Koncepční studie BYTOVÝ DŮM Mladoboleslavská - RIZIKA STUDIE

BD Mladoboleslavská, parc. č. 23, 24/1, 24/2 k.ú. Kbely • generální dodavatel Steel & Hall, s.r.o. • architekt ZALUBEM, s.r.o. • Doplněk KS 20.8.2025

VYPOŘÁDÁNÍ s podmínkami kladného vyjádření Institutu pro plánování a rozvoj hl. m. Prahy

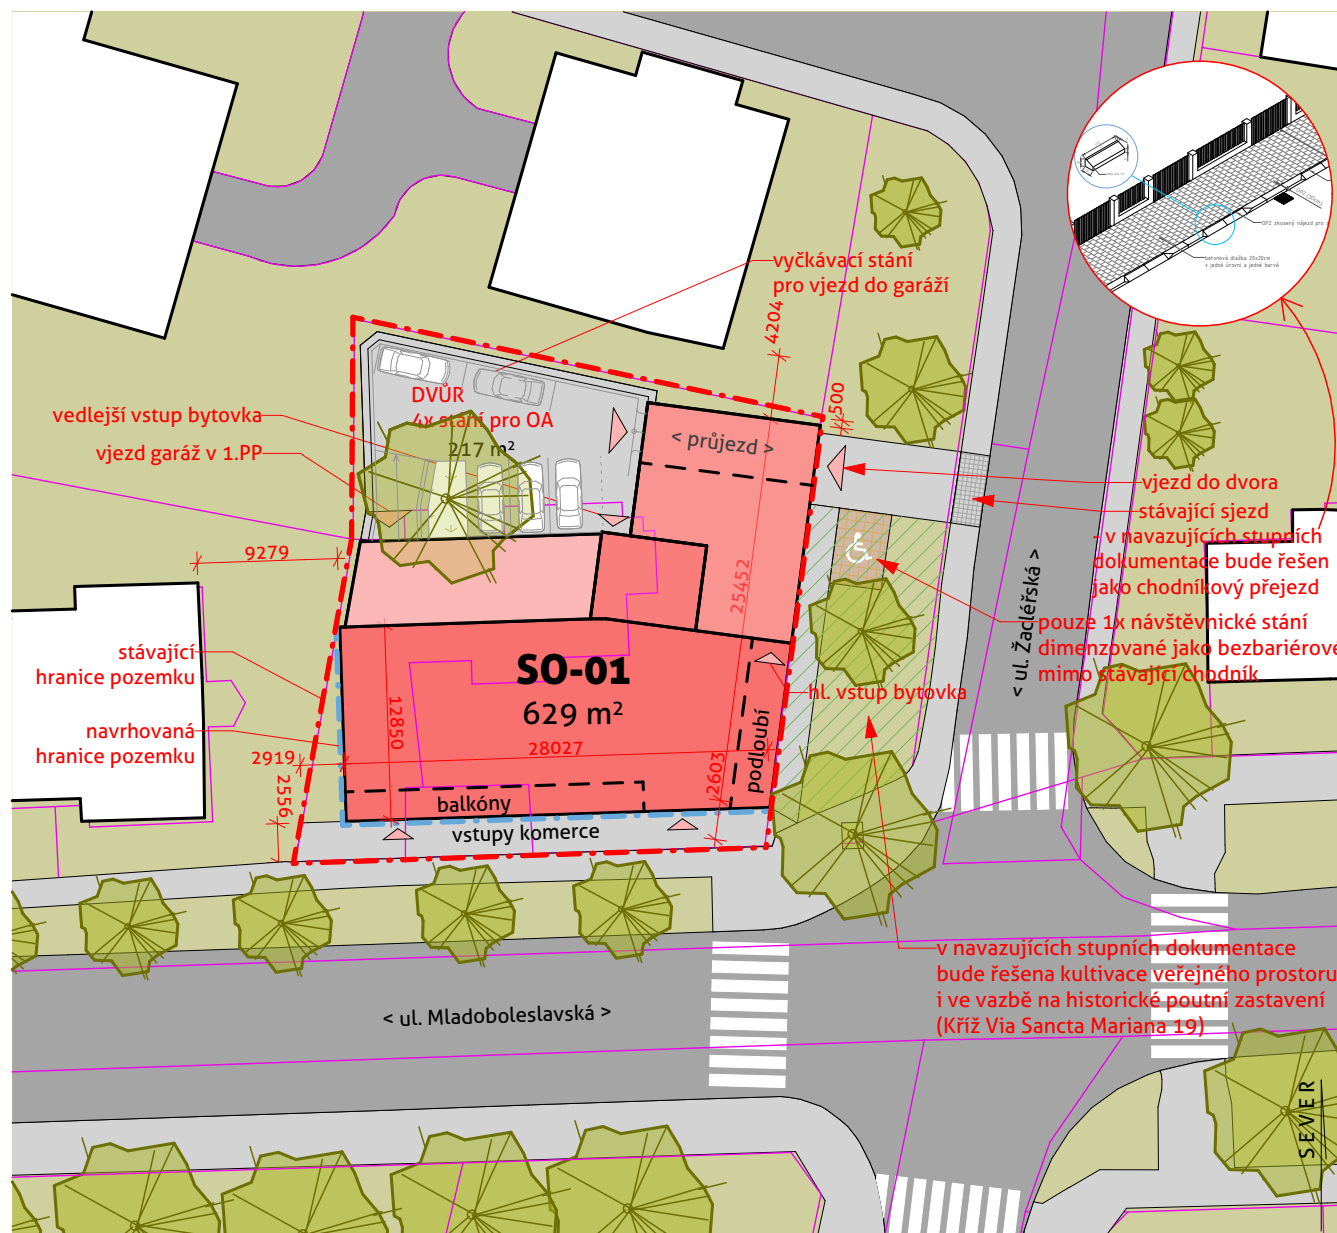
"Požadujeme upravit stávající dopravní napojení přes chodník ulice Žacléřské tak, aby měl v souladu s 10 odst. 3 PSP charakter chodníkového přejezdu, respektujícího prostorovou kontinuitu pěší trasy (tzn. aby měl chodník konstantní výškovou úroveň a v místě vjezdu se nesnižoval). Příklad možného řešení se sklopenou obrubou přikládáme v příloze č. 4. Zároveň doporučujeme nezvýrazňovat vjezd červenou dlažbou, která je pro osoby s některými vadami zraku často málo kontrastní - případného kontrastu je vhodnější dosáhnout tmavším odstínem šedé dlažby."

Podmínka je splnitelná a bude podrobněji řešena v dalších projekčních fázích. Příklad řešení vizte na situačním výkrese č. 52, kde je pro ilustraci vložen. Zmiňovaná příloha je součástí stanoviska IPRu.

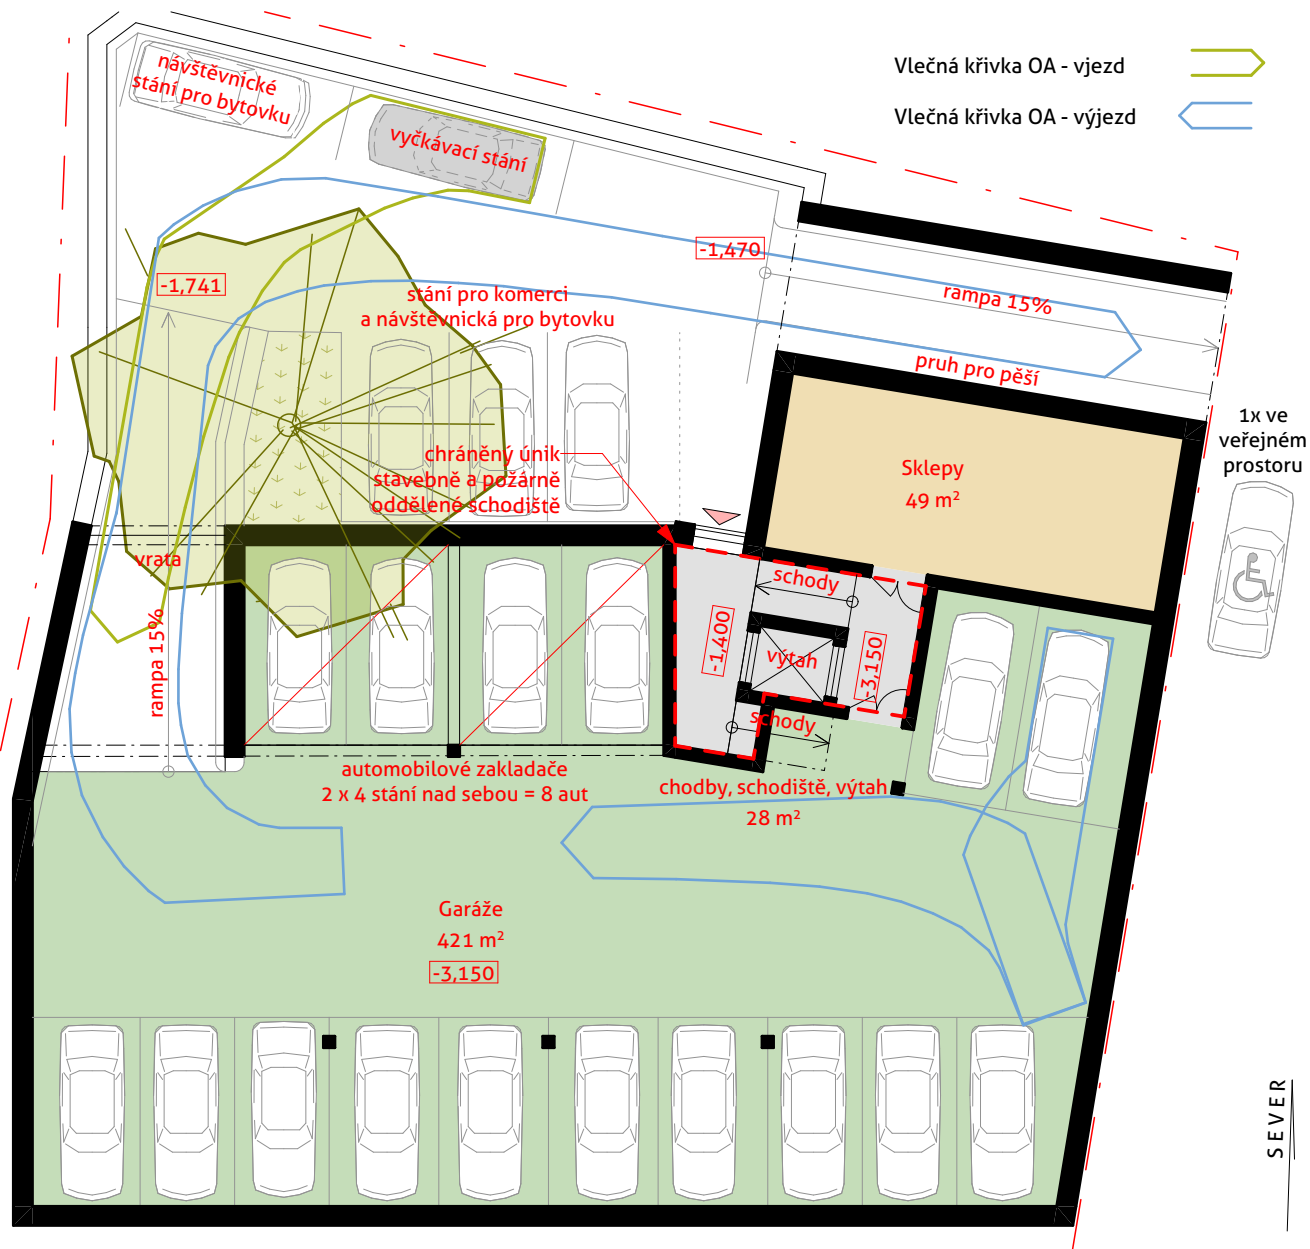
"Dle aktuálního pojetí (odůvodnění) výpočtu dopravy v klidu dle platných pražských stavebních předpisů (nařízení č. 12/2024 Sb. hl. m. Prahy, dále jen „PSP“) se parkovací minima zaokrouhluji vždy směrem dolů (a maxima vždy směrem nahoru). Při výpočtu podle tohoto postupu záměr vyžaduje celkem 5 návštěvnických stání. S ohledem na výše uvedené z návrhu požadujeme vypustit 2 návštěvnická stání, která jsou situována při ulici Žacléřské, na pozemku parc. č. 7/3 ve vlastnictví jiného vlastníka. Zde připouštíme pouze jedno stání vyhrazené pro osoby se zdravotním postižením. Za problematické, kromě majetkoprávních vztahů, považujeme navrhované napojení těchto stání na chodník, kde by mohlo dojít k jeho zúžení, či k ohrožení chodců otevřením dveří parkujících vozidel."

Původní výpočet kapacity parkování byl na straně bezpečnosti. Upravený výpočet je na výkrese č. 53. Je potřena 5-ti návštěvnických stání. 4 jsou řešeny ve dvoře a zbylé 1 v dimenzích bezbariérového stání pro osoby se zdravotním postižením je přípustné na pozemku parc. č. 7/3. Požadavky na sousední pozemek parc.č. 7/3 "Hrana 3" jsou popsány na výkrese č. 54. Vypuštěním dvou přilehlých parkovacích míst může být zbylé přidruženo blíže k objektu, kde nebude v případné kolizi se stávajícím chodníkem v ulici Žacléřská.

ROZVINUTÝ POHLED - ULICE ŽACLÉŘSKÁ

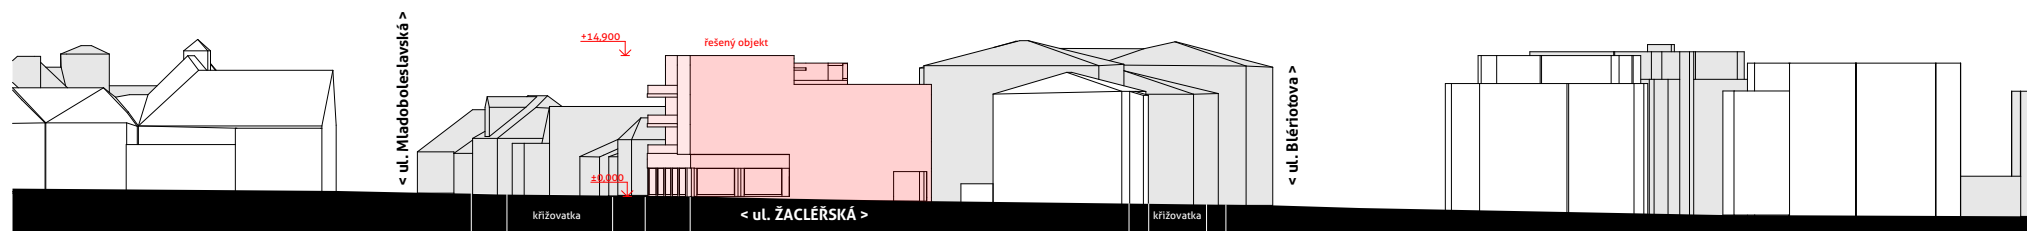
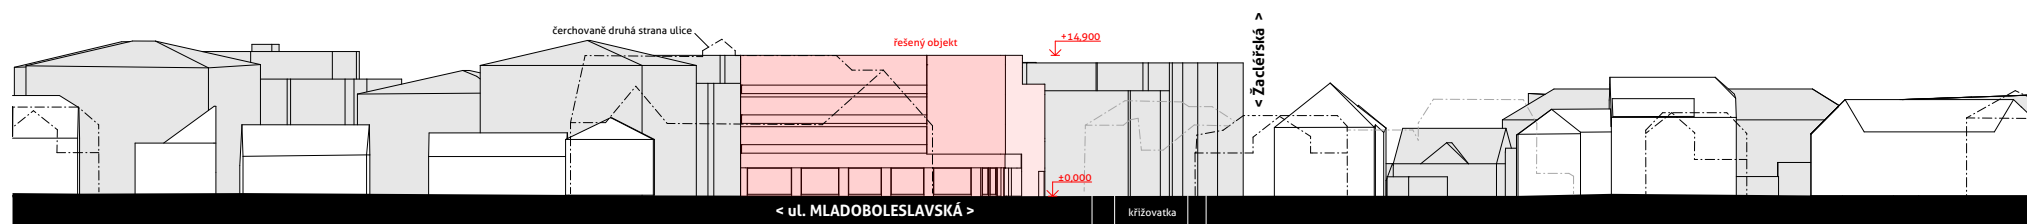
Dle stávajícího územního plánu je pozemek ve stabilizovaném území. Výška (a intenzita) zástavby by měla odpovídat okolí ve stejné funkční ploše. Nicméně my argumentujeme budoucí dynamikou rozvoje zástavby Mladoboleslavské směrem k městskému bulváru. A navrhovanou stavbou tuto strukturu fakticky zakládáme. Posouváme stavební a uliční čáru od hranice pozemku (zvětšujeme prostor pro pěší) a umísťujeme provozovnu do parteru. Druhým argumentem obhajujícím navrhovanou výšku je zvýraznění nároží při křižovatce. Podporou nám jsou (právně nezávazné) územně analytické podklady, kde je pozemek zařazen do území s podlažností 4 nadzemních podlaží (byť se jedná o statistickou chybu čtvercové sítě proloženou přes mapu). Tuto podlažnost přejímá jako regulativ i zatím neplatný Metropolitní plán (budoucí náhrada stávajícího územního plánu).

- Vykladačem územního plánu je v současnosti (díky novému stavebnímu zákonu) opět stavební úřad. Konzultováno s vedoucí staveb. Úřadu MČ Prahy 19, paní Krondákovou. Návrh se jí líbí, není si však jistá navrhovanou podlažností. Pro svoje rozhodnutí bude požadovat vyjádření MHMP-OUR.
- MHMP, OUR který byl donedávna závazným vykladačem územního plánu. Konzultováno s garantem území, p. Jelínkem: dle územního plánu požaduje max. 2 patra + podkrovní.
- S ohledem na názor MHMP konzultováno s IPR Praha, což je odborná instituce, která je tvůrcem územního plánu. Konzultováno s arch. Koskovou, která má toto území na starosti. Následně byla podána žádost o vyjádření. Dne 14.8.2025 bylo vydáno souhlasné vyjádření pod č.j. 08318/25. Za IPR v něm bylo odsouhlaseno hmotové řešení koncepční studie BD.

- podat na stavební úřad spolu s kladným vyjádřením IPRu Praha
- případné jednání s Městskou částí Praha 19

HRANA 2

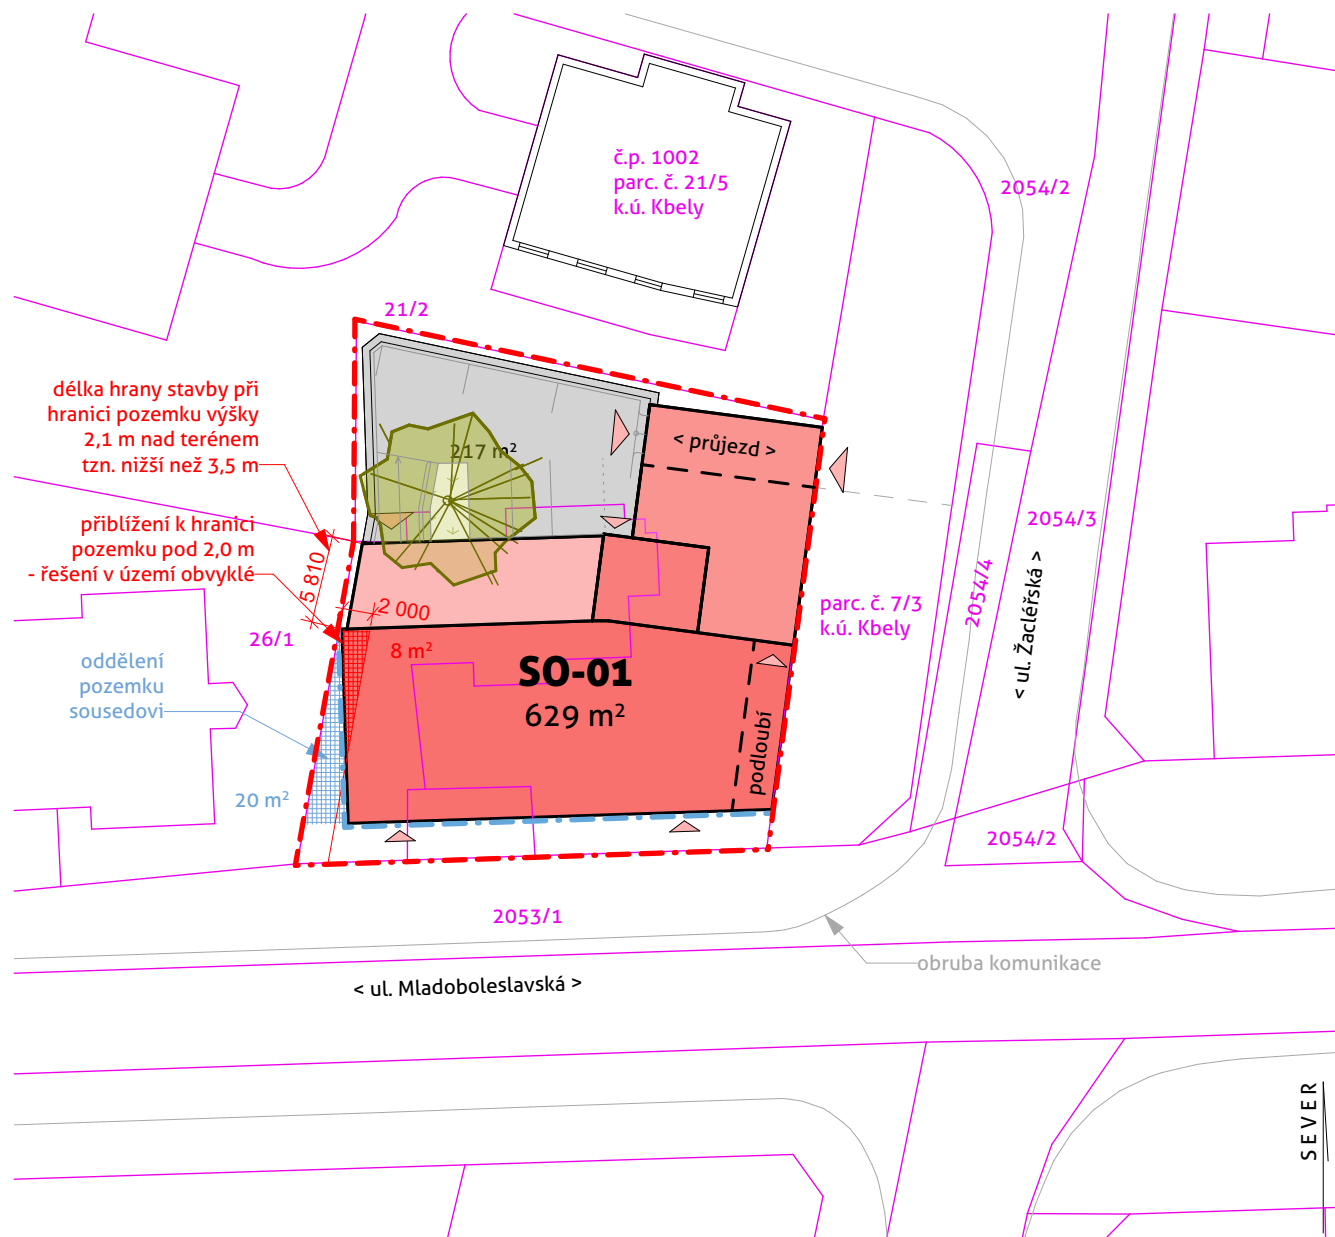
Západním štítem se přibližujeme až na hranici pozemku k sousedovi. Stavební předpisy v Praze požadují odstup 2,0 m. Pokud není v území obvyklé něco jiného. Ač je to v území obvyklé (viz zástavba podél Mladoboleslavské ul. západně), soused může klást odpor. IPR proti tomuto řešení nemá námitek.

- 1/ západní štít bude fasáda bez oken
- 2/ naším založením struktury se mu zvyšuje hodnota jeho pozemku (může v započaté zástavbě pokračovat) (též ve výšce intenzitě zastavění)
- 3/ přenechat sousedovi cca 20m², čímž se zarovná půdorys do pravoúhla

56 HRANA 3 - Situace - východní souseď - po vyjádření IPRu

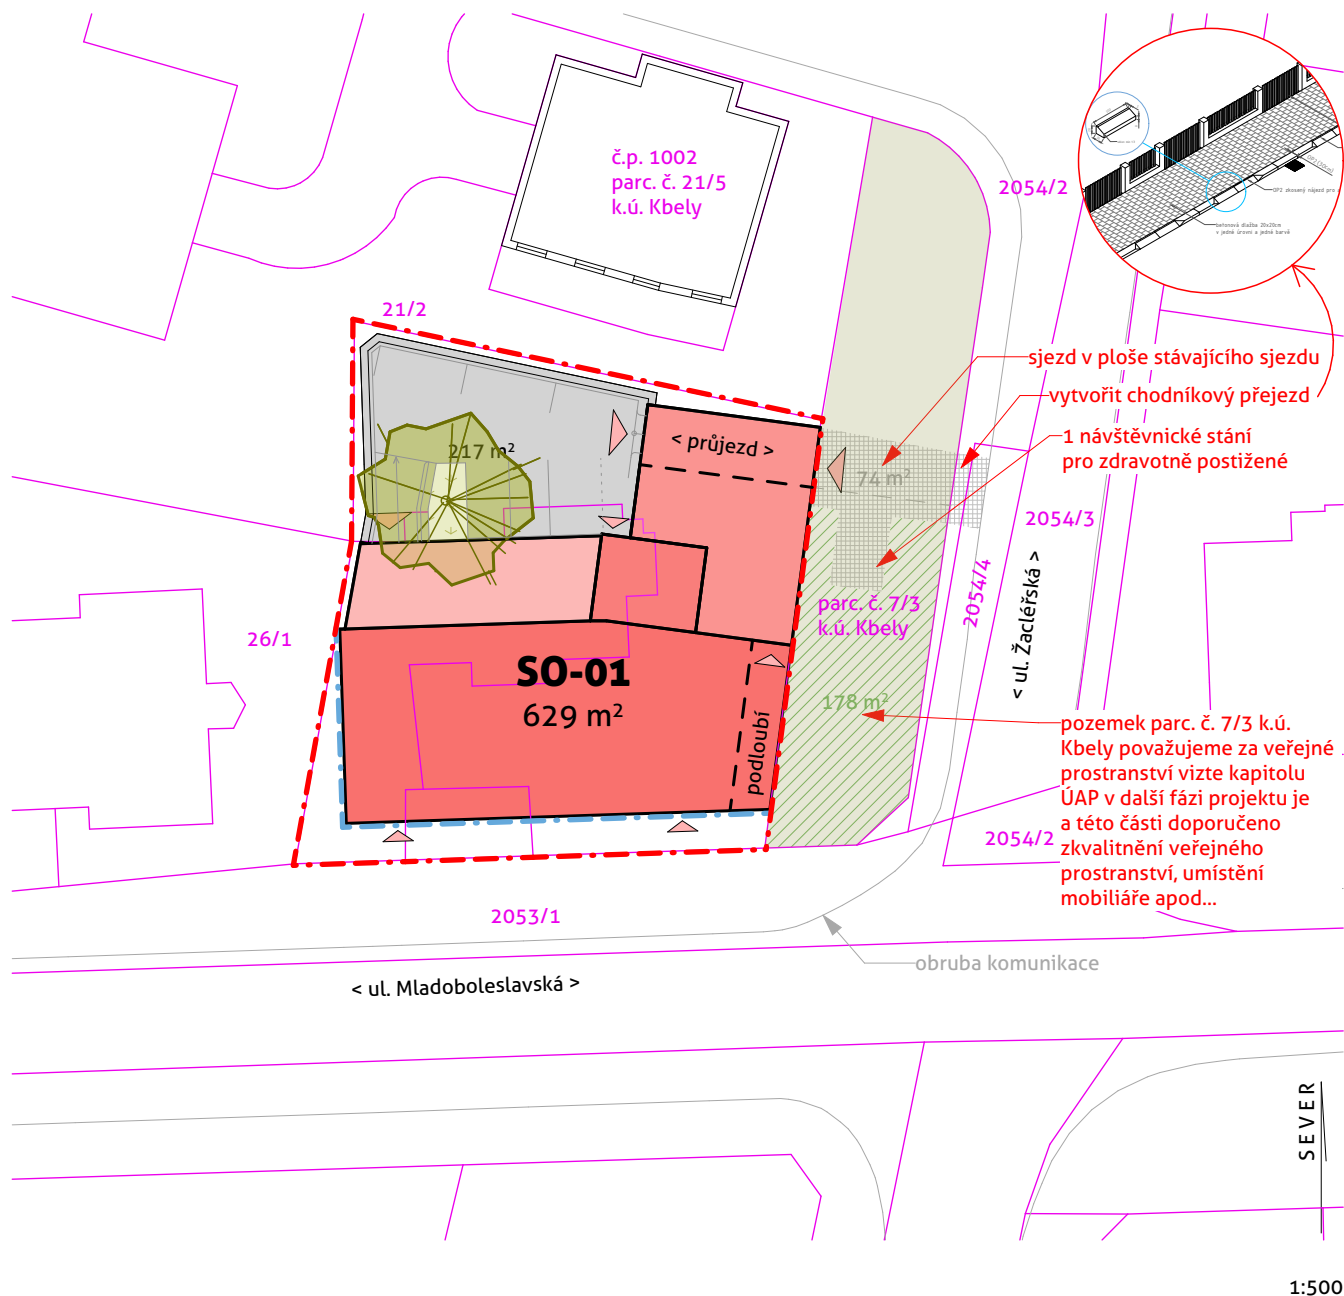
Pozemek na východ (parc. č. 7/3 k.ú. Kbely) je v soukromém vlastnictví (Žacléřská - obchodní a.s.). Pozemek je v současnosti veřejným prostranstvím (dle územně analytických podkladů, dle stavebního úřadu i dle IPRu). Vzhledem k množství věcných břemen je k zástavbě nepoužitelný.

- 1/ objekt jde na hranici pozemku
- 2/ směřují na něj okna východní fasády
- 3/ na pozemek bude směřovat požárně nebezpečný prostor stavby
- 4/ využíváme (po úpravě) stávající sjezd na pozemek
dle podmínek IPRu bude muset být upraven i samotný přejezd přes chodník - zřízen chodníkový přejezd
- 5/ umísťujeme na něj návštěvnická stání pro komerční parter
dle podmínek IPRu je přípustné umístění jednoho návštěvnické stání v úpravě pro zdravotně postižené
- 6/ doporučením IPRu je kultivace veřejného prostranství mezi východní fasádou navrhovaného objektu a ul. Žacléřskou
využití stávajících vzrostlých stromů
umístění městského mobiliáře
zohlednění poutního zastavení (Kříž Via Sancta Mariana 19)

Ad 1-3 je na posouzení stavebního úřadu a ten s tím nemá problém.

Ad 4 sjezd by měl mít věcné břemeno, resp. by měla být tato služebnost vydržena. V případě zádrhele jde využít sjezd z Mladoboleslavské a princip nájezdu do garáží otočit. Znamenalo by to menší efektivitu dispozice a složitější nájezd z hlavní ulice, tedy i posun projednávání na začátek.

Ad 5 je na dohodě s vlastníkem. Případně lze vmáčknout jedno parkovací stání do dvora. Za cenu úpravy první vjezdové rampy a s tím spojené zmenšení části vnitřního prostoru objektu. Eventuálně můžeme tyto stání, byť s vícenáklady a menší praktičností, umístit v objektu.

Návštěvnická stání by byla přesunuta do "dvora" a kapacita zakladačů by byla navýšena.

Ad 6 kultivace veřejného prostoru usnadní vyjednávání na úřadě, je však podmíněno souhlasem vlastníka nebo vlastnictvím pozemku.

57 HRANA 4 - Situace - severní soused

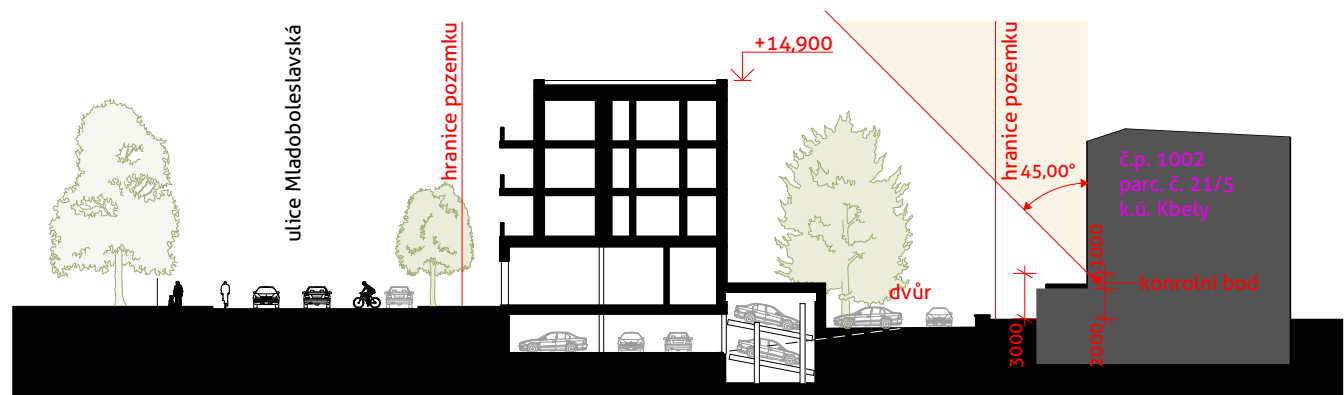
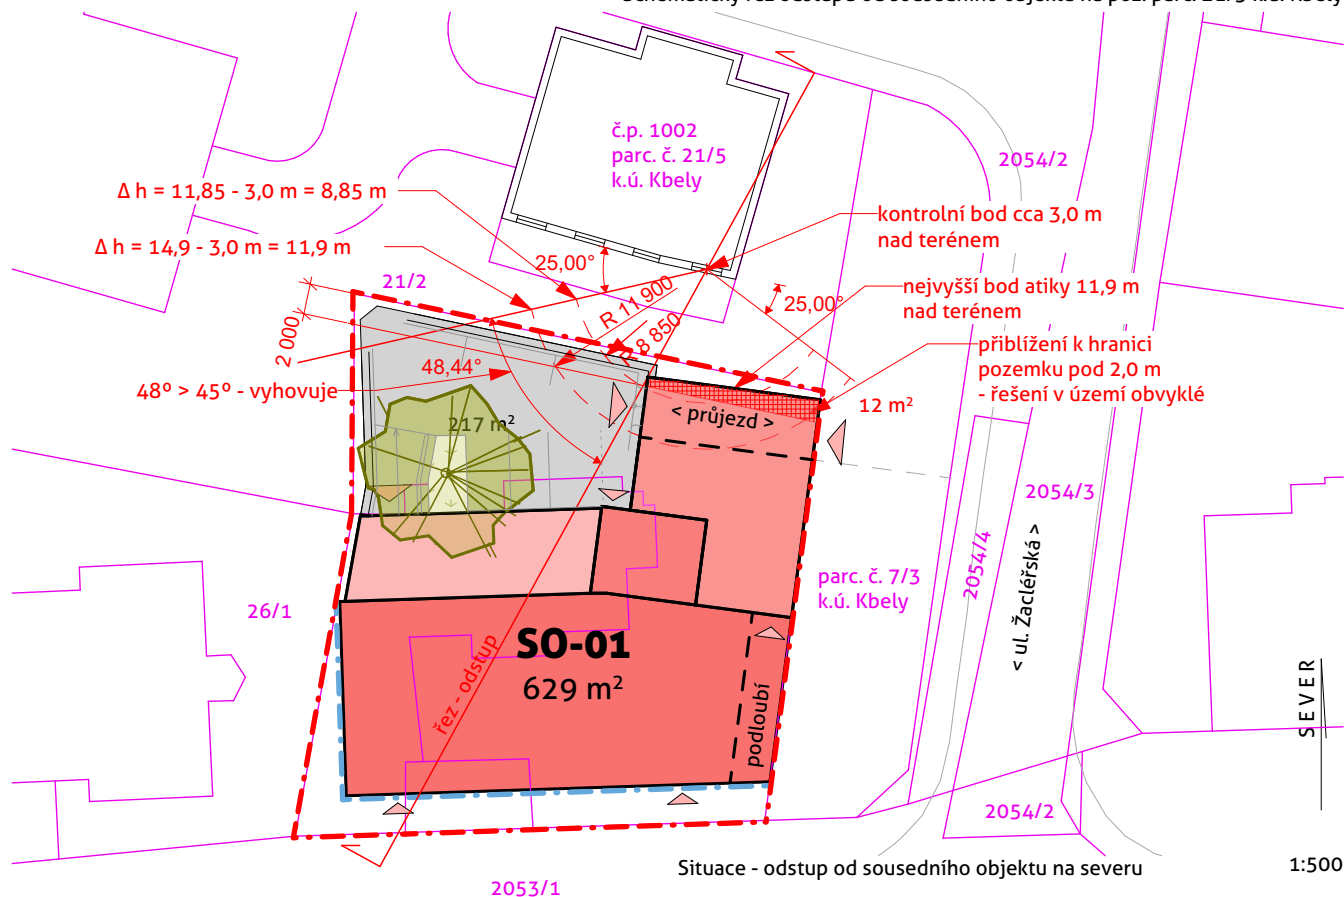
Přiblížení se k hranici pozemku blíže než 2m je v území obvyklé. Další požadavky Pražských stavebních předpisů na odstupy jsou splněny vizte konstrukce odstupových úhlů na obrázcích vpravo.

- 1/ snížení severního křídla o půl patra
(za cenu ztráty loftových galerií v bytu 12)
- 2/ ustoupením štítu o cca 4m,
rampa pro auta by se dostala do venkovního prostoru, vedlo by ke ztrátě 2 bytů
(cca 80m² plochy).
